Technische vragen

Politieke Avond d.d. 23 november 2021:

Agendapunt 2: Voorbereidende vergadering Vaststellen bestemmingsplan “De Nieuwe Rietgraaf, Park 15 kavel IV”

Pagina 9. Doorsnede ter hoogte van amfitheater

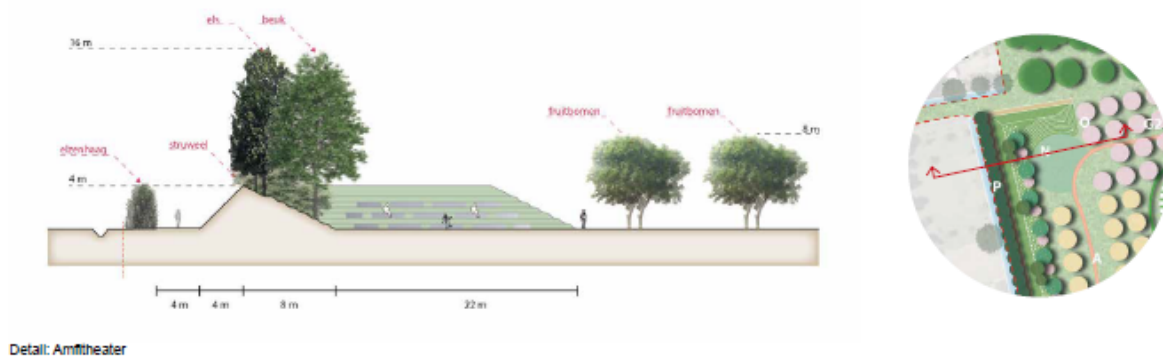
Vraag:	Antwoord:
1. Een van de indieners van een zienswijze refereert aan de komst van een amfitheater Bij de stukken onder toelichting staat onder Planbeschrijving beschreven dat er een bouwvlak met een oppervlak van 3.95 hectare ontstaat met milieuklasse 3.2 Waar in de stukken en toelichting is te vinden dat het hier om een amfitheater gaat . Graag een toelichting op de opmerkingen uit de zienswijze	Het amfitheater maakt onderdeel uit van het landschappelijk inpassingsplan. Omdat hier een aarden wal wordt opgeworpen is het idee van een amfitheater ontstaan. Op pagina 8 van het Landschappelijk inpassingsplan is het Amfitheater aangegeven met de letter “N”. Op pagina 9 (onderaan) is een detail van het amfitheater uitgewerkt. Door de groene zone loopt een recreatieve route voor langzaam verkeer, waaraan het amfitheater ontsloten is. Exacte technische uitwerking kan in het kader van de aanleg in een later stadium desgewenst met omwonenden worden opgepakt.

Pagina 9. Doorsnede Nieuwedijk - bedrijfskavel

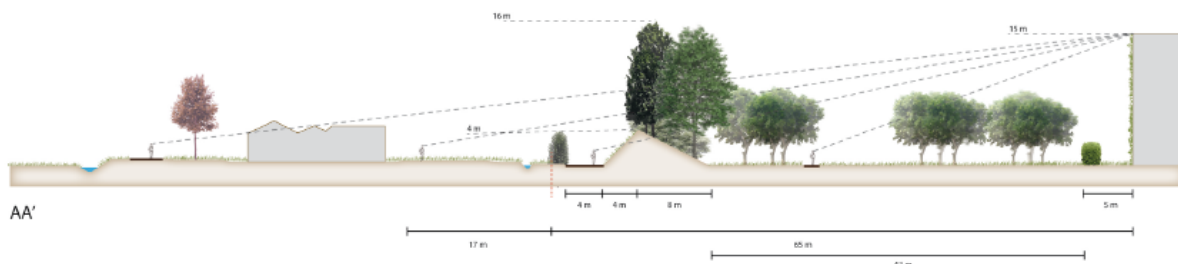
Vraag:	Antwoord:
1. In de toelichting op het bestemmingsplan (relevant stuk 3a, o.a. par. 3.2) wordt gesproken over 3 tot 5 meter ruimte rondom de bedrijfskavel voor landschappelijke inpassing. Hoe ziet deze landschappelijke inpassing met het oog op de toegestane bouwhoogte van 15 meter eruit?	Deze zone van 3 tot 5 meter is voorzien binnen de bedrijfsbestemming/ -kavel. Deze zone is geborgd met een teruggelegen bouwvlak van de kavelgrens. Dit om te voorkomen dat direct in de erfgrans wordt gebouwd. Deze voorschriften binnen het bedrijfskavel zijn aanvullend op het landschappelijk inpassingsplan. Op pagina 9 van het landschappelijk inpassingsplan is in doorsnede de impact van 15 meter bouwhoogte aangegeven in relatie tot de landschappelijke inpassing cq. dichtstbijzijnde woning.

2. In reactie op zienswijze (Relevant stuk 1, Reactie 1.1) wordt aangegeven dat 'het zicht vanaf het perceel op bebouwing zal daarom beperkt zijn. Dit is nader uitgewerkt in het landschapsplan'. Wat wordt er precies bedoeld met 'het zicht zal beperkt zijn'?	Door de aanleg van een aarden wal en de groene aanplant is er geen direct zicht vanuit het perceel op de bedrijfsbebouwing. Zie ter ondersteuning ook het de doorsnede op pagina 9 van het landschappelijk inpassingsplan.

Pagina 10. Beplantingsschema aarden wal

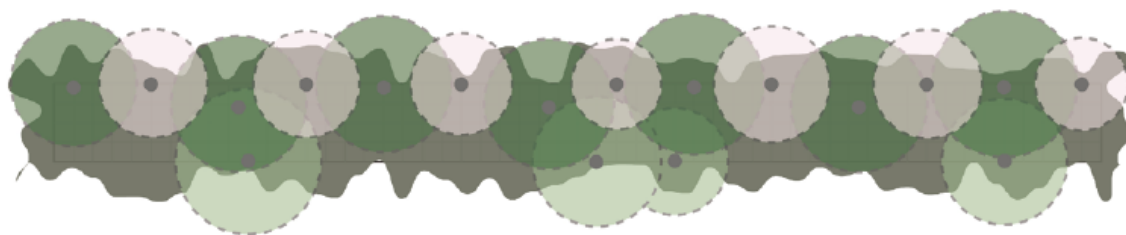
3. Geldt bovengenoemd 'beperkte zicht' vanaf het begin van de inrichting of gaat hier enige tijd overheen met oog op ontwikkeling van het groen?	Op pagina 10 van het Landschappelijk inpassingsplan is het beplantingschema van de aarden wal weergegeven. De aarden wal zelf is 4 meter hoog en wordt aangekleed met struweel en bomen. Vanzelfsprekend is er sprake van ontwikkeling, maar er is getracht een zo dicht mogelijke groene afscheiding te realiseren. In de doorsneden is te zien dat, gelet op de aanwezige afstanden, de beplanting al vrij snel na aanplant hoog genoeg is. Hierbij is niet uitgegaan van eindhoogtes. Aanvullend wordt opgemerkt dat de westelijke gevel van de toekomstige bebouwing op het bedrijfskavel een zogenaamde groene gevel moet zijn.
